電源開発株式会社
大間原子力発電所

意見聴取会指摘事項について
(津波関係)

平成17年2月
原子力発電安全審査課

図-7.3(1) 砂移動の検討結果 (チリ沖, 比較検討)

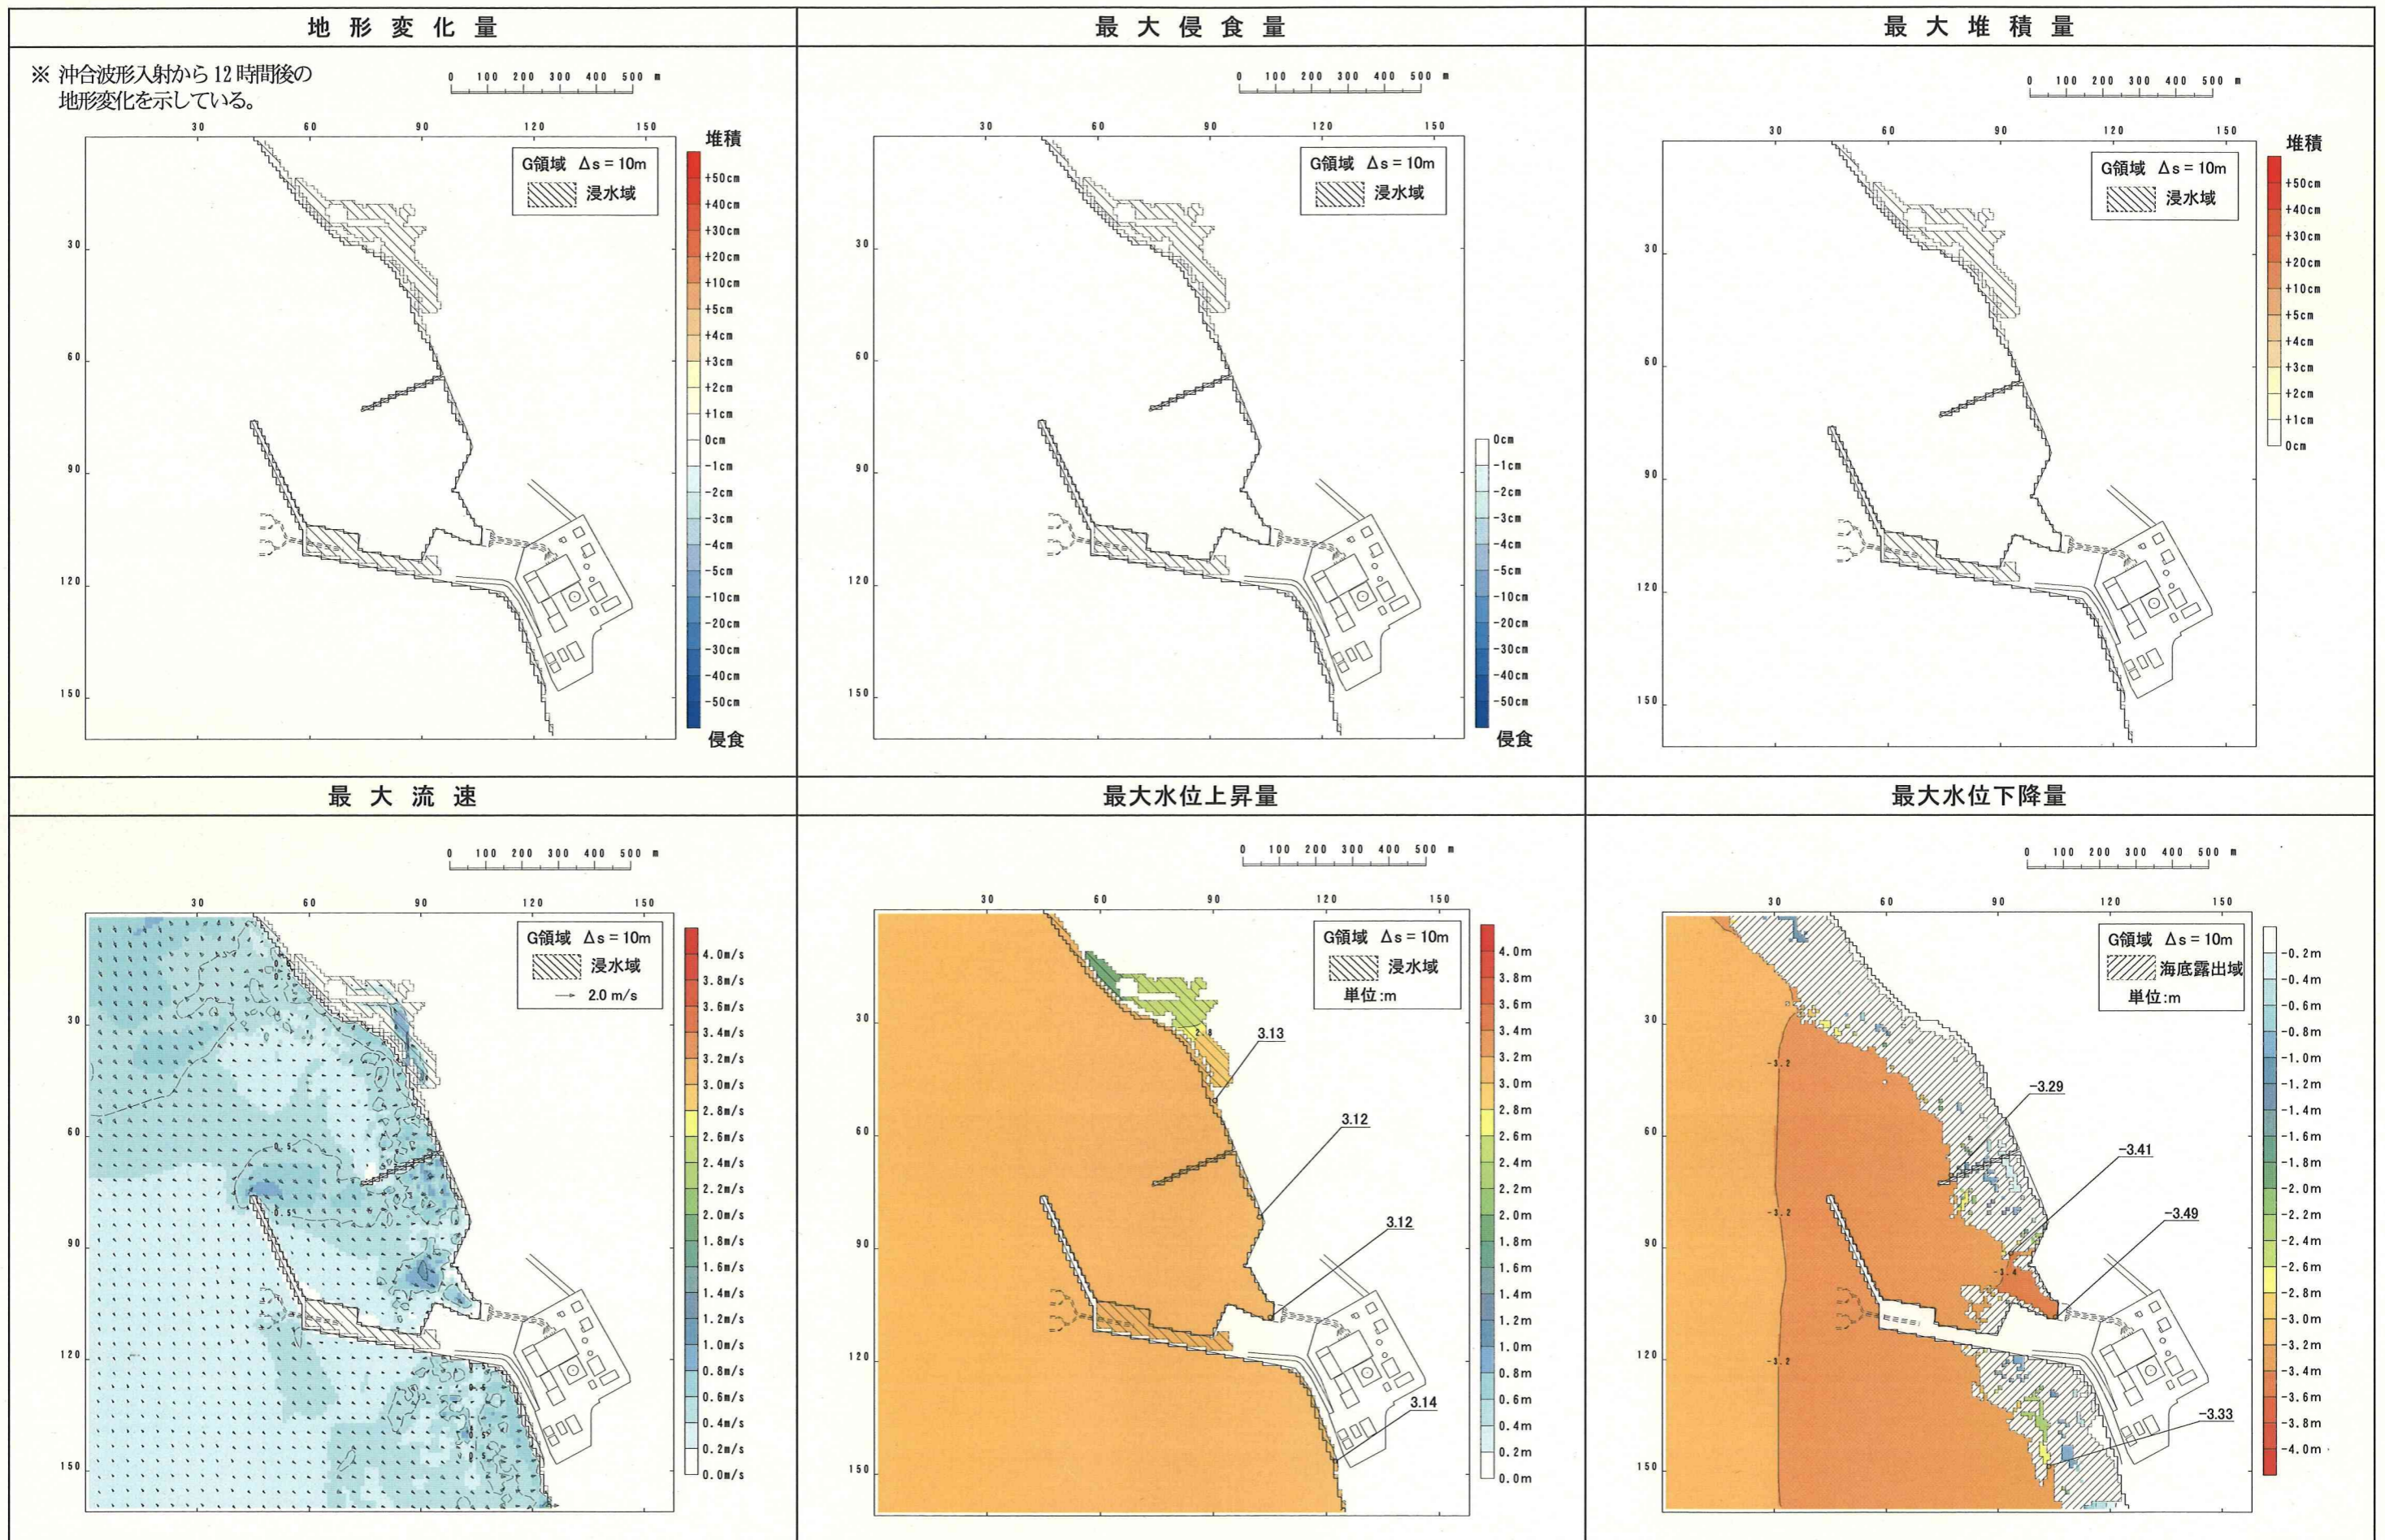
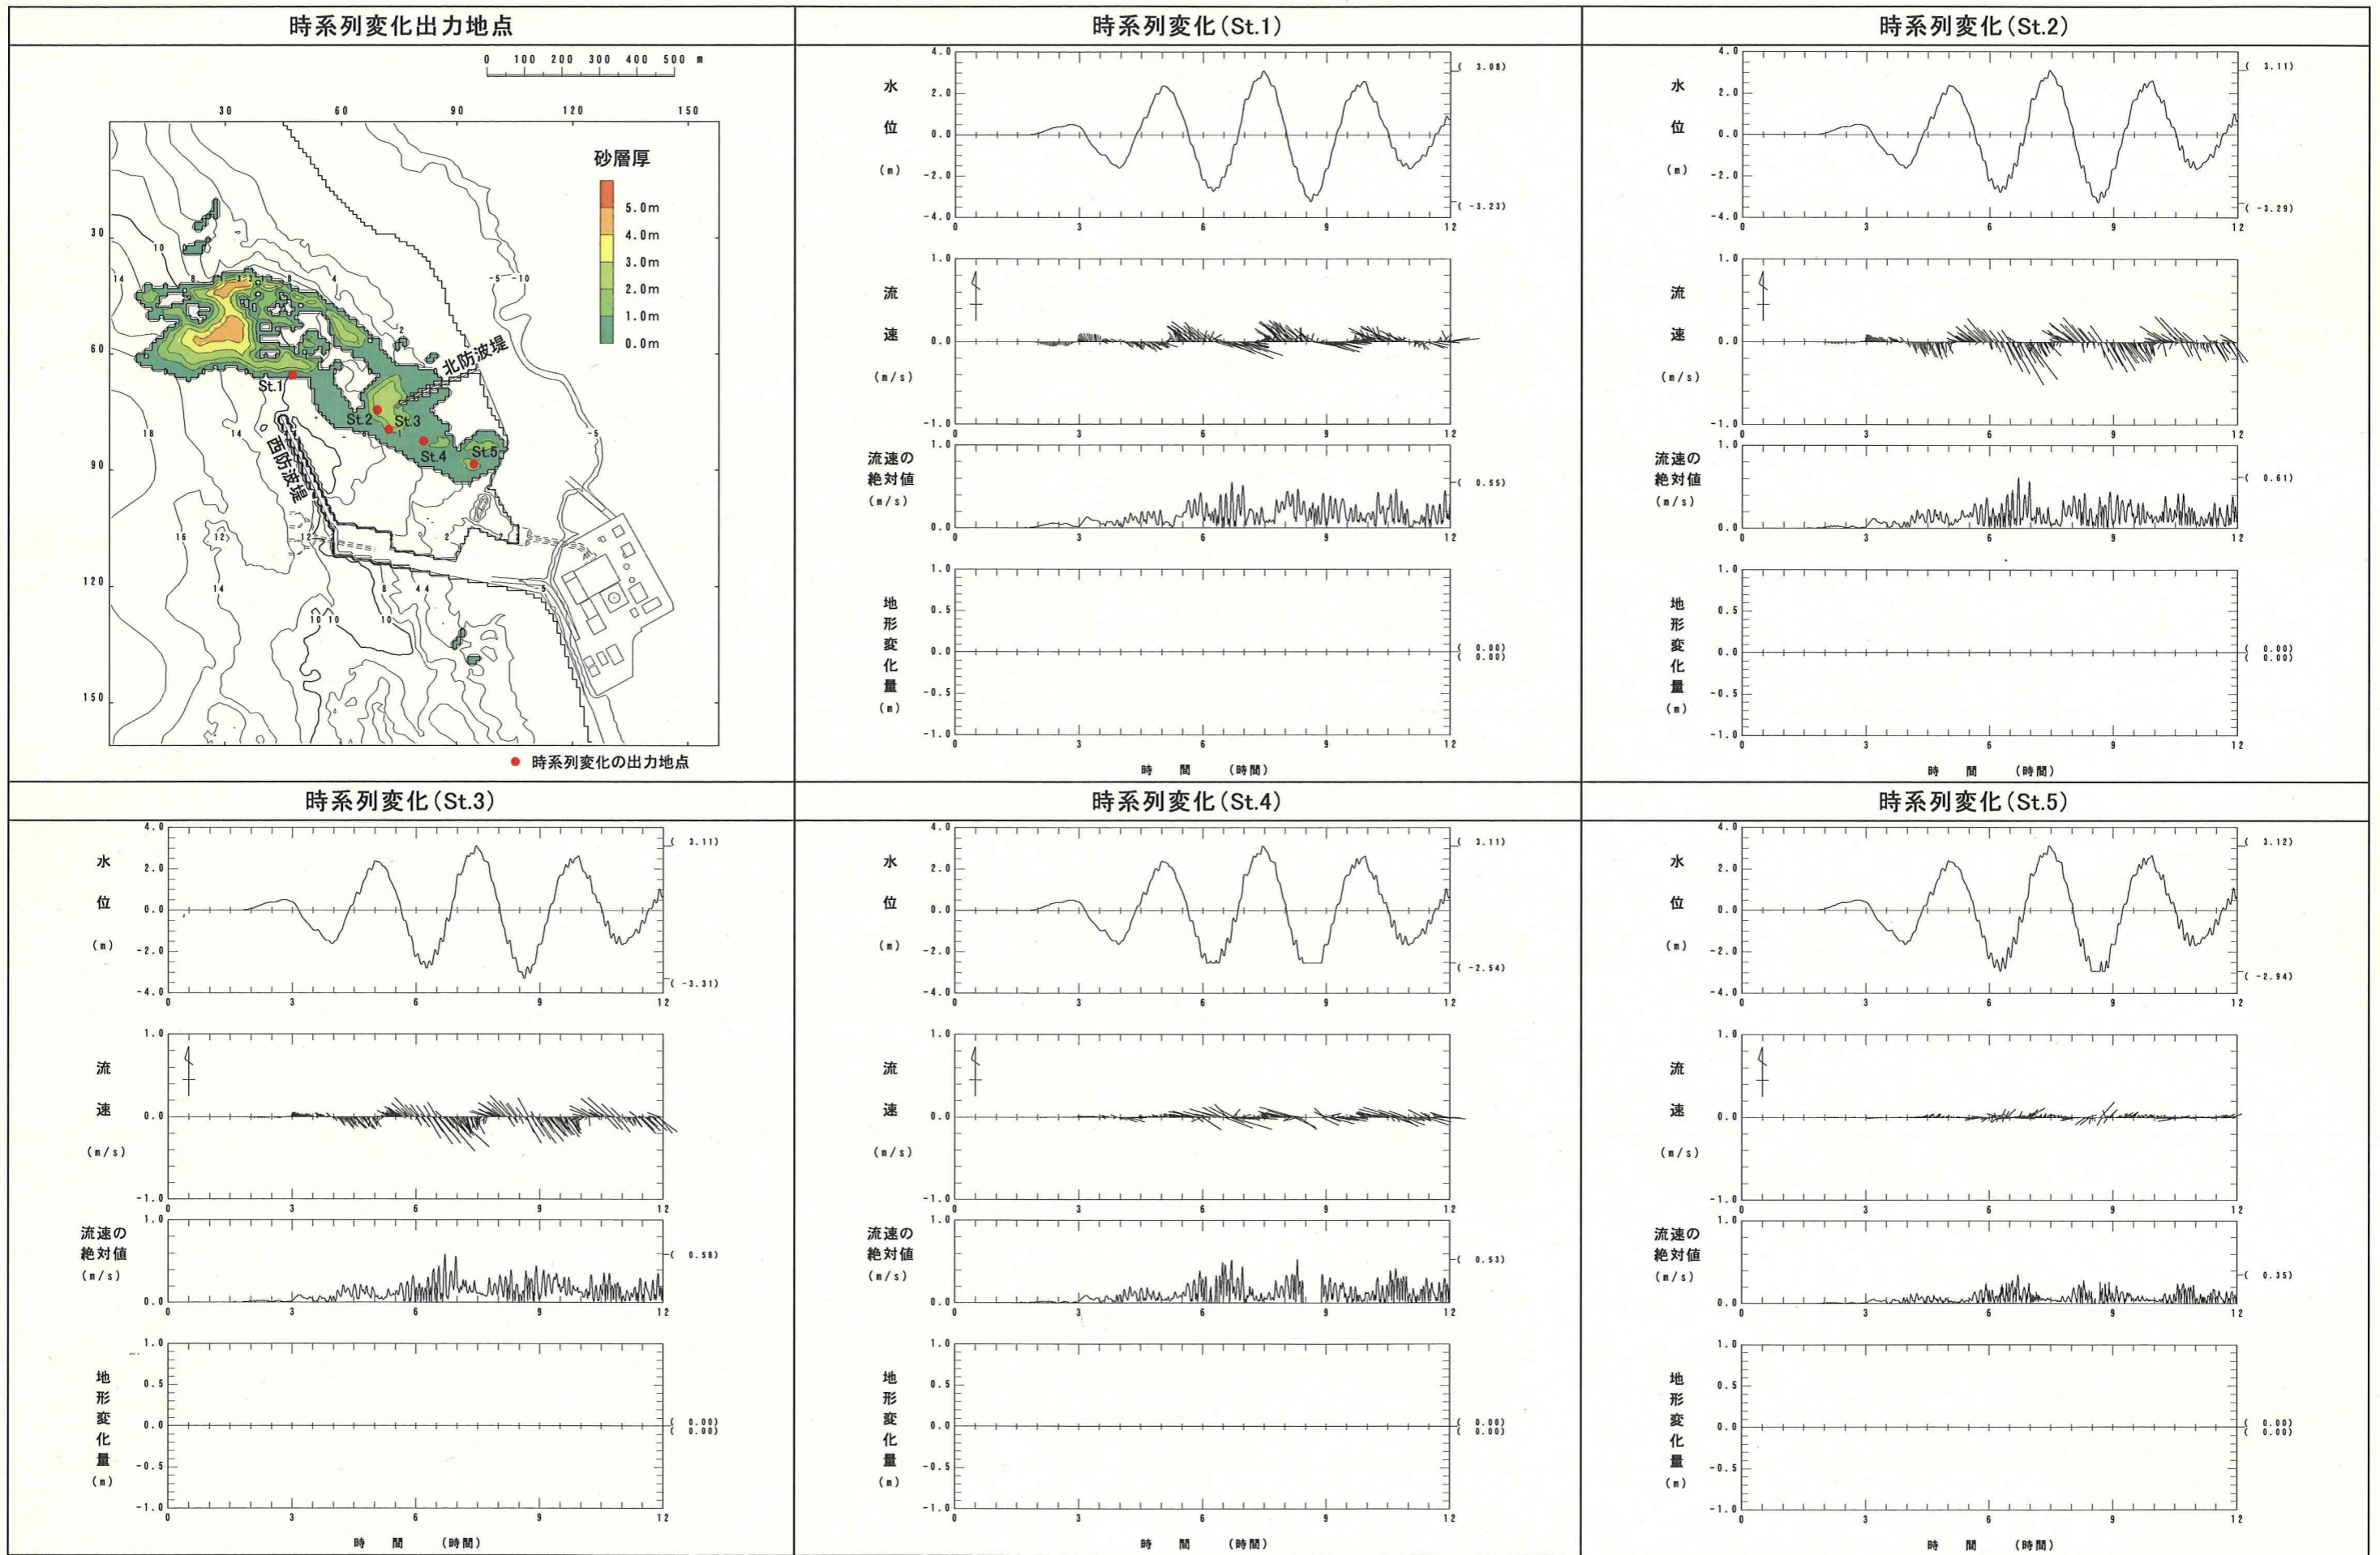
- 1) 港湾工事中に一時的に変化した砂の分布形状を考慮し，砂移動の数値シミュレーションを行うこと。

これらの検討結果によると、日本海東縁部の想定津波では、防波堤開口部付近で 3.5m/s 以上の最大流速が発生するため、北防波堤周辺を中心に $5,300\text{m}^3$ 程度の砂の侵食及び堆積が生じるものの、取水口及び取水口付近における砂の侵食及び堆積は認められない結果が得られたとしている。また、チリ沖の想定津波では、港湾内での最大流速が 1.0m/s 程度と小さく、港湾内においてほとんど砂の堆積・侵食が認められない結果が得られたとしている。

図-8.1 取水設備概要図

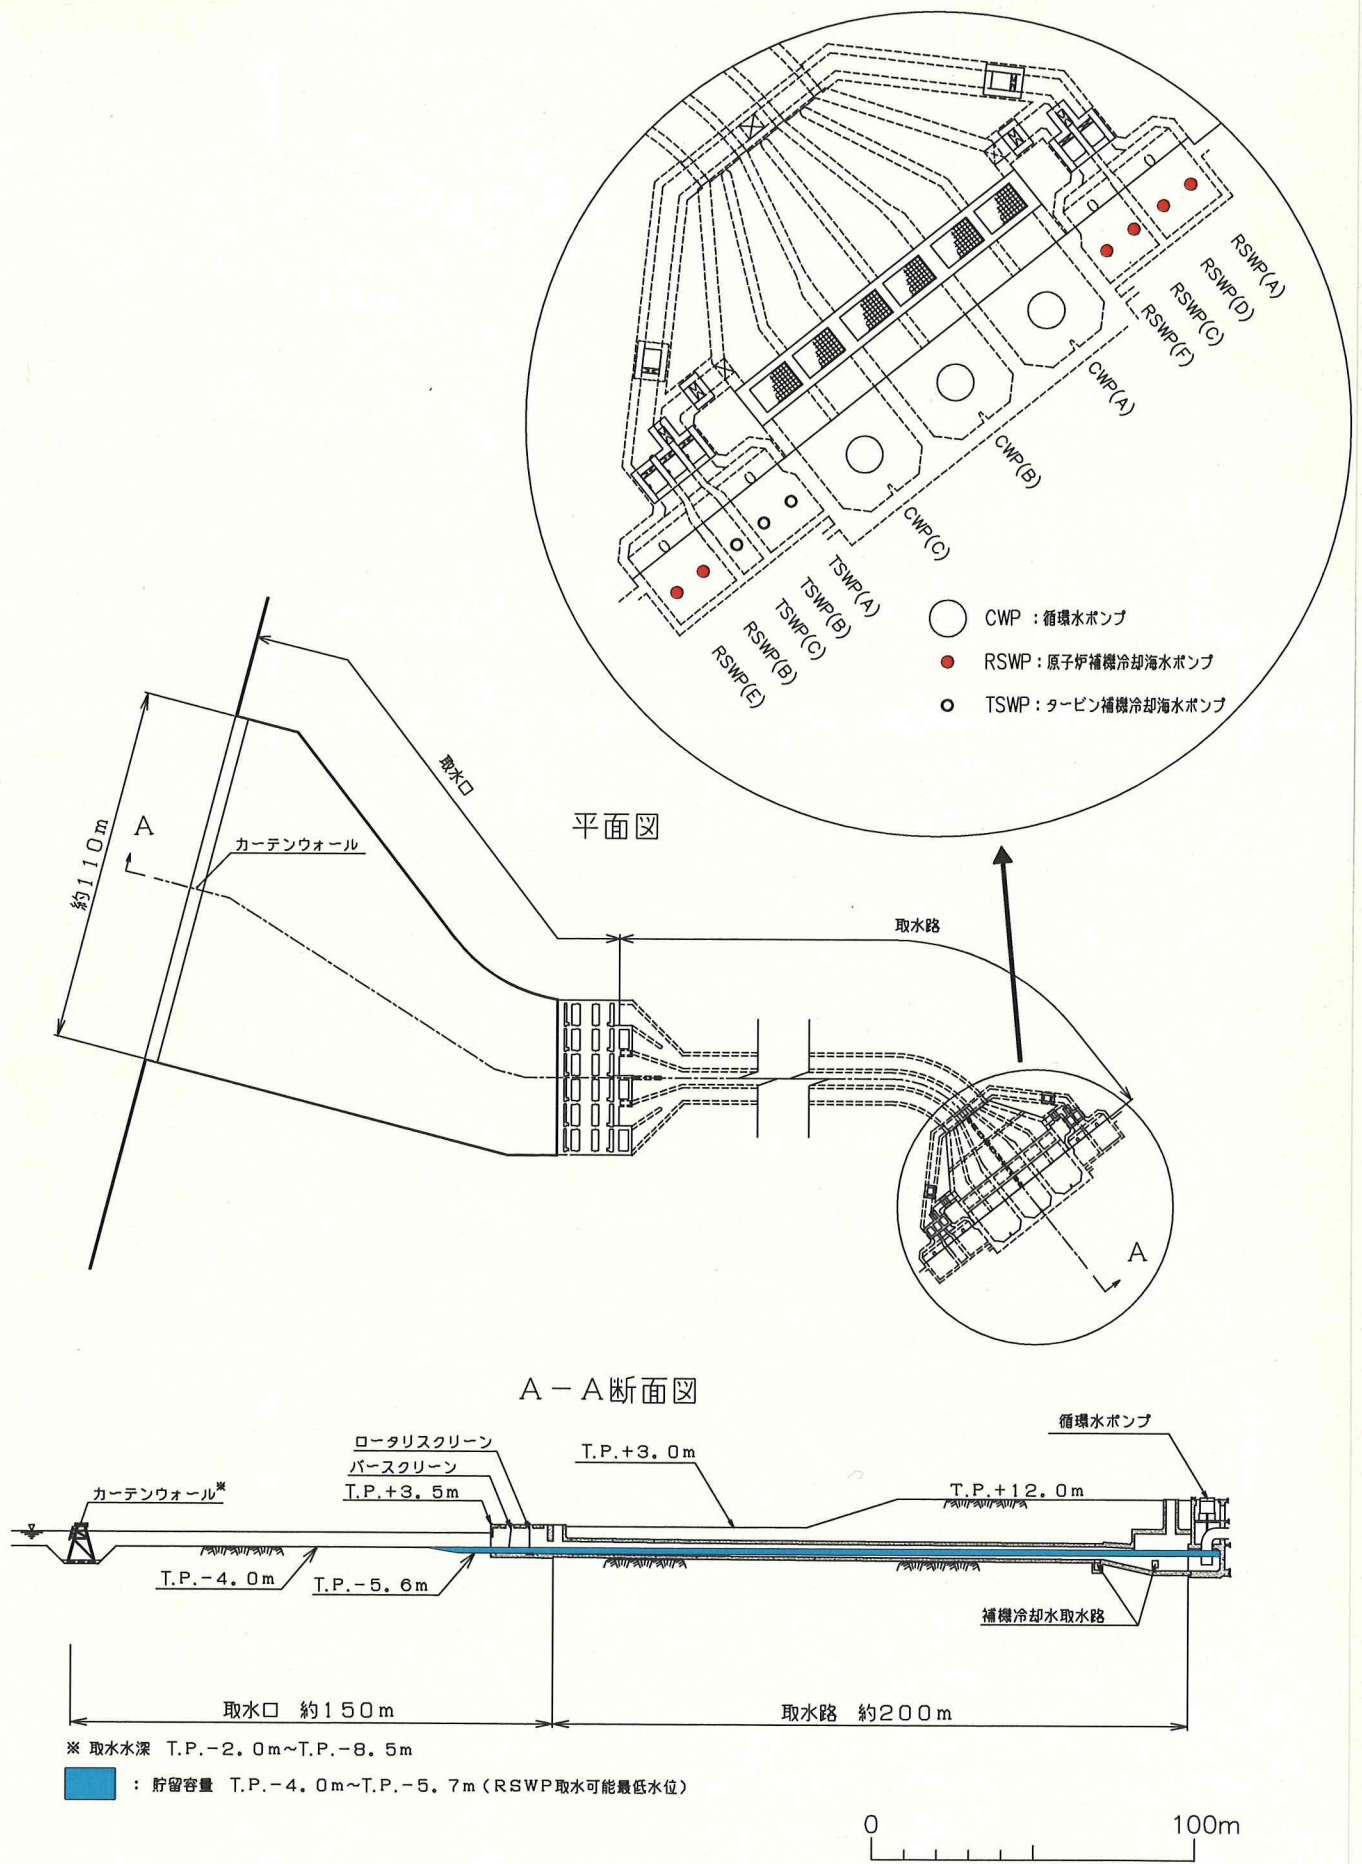
- 1) 津波による水位が，取水口スクリーン前面敷高 T. P. -4. 0mを下回った場合の原子炉補機冷却系の取水確保とその効果について説明すること。

取水路及び原子炉補機冷却系海水ポンプピット室において取水口スクリーン前面敷高の T.P.-4.0mより低い位置に貯留される海水のうち、原子炉補機冷却系海水ポンプの取水可能最低水位 T.P.-5.7mを下回らない海水の量は約 8,000m³であるとしている。取水設備概要図を図-8.1 に示す。
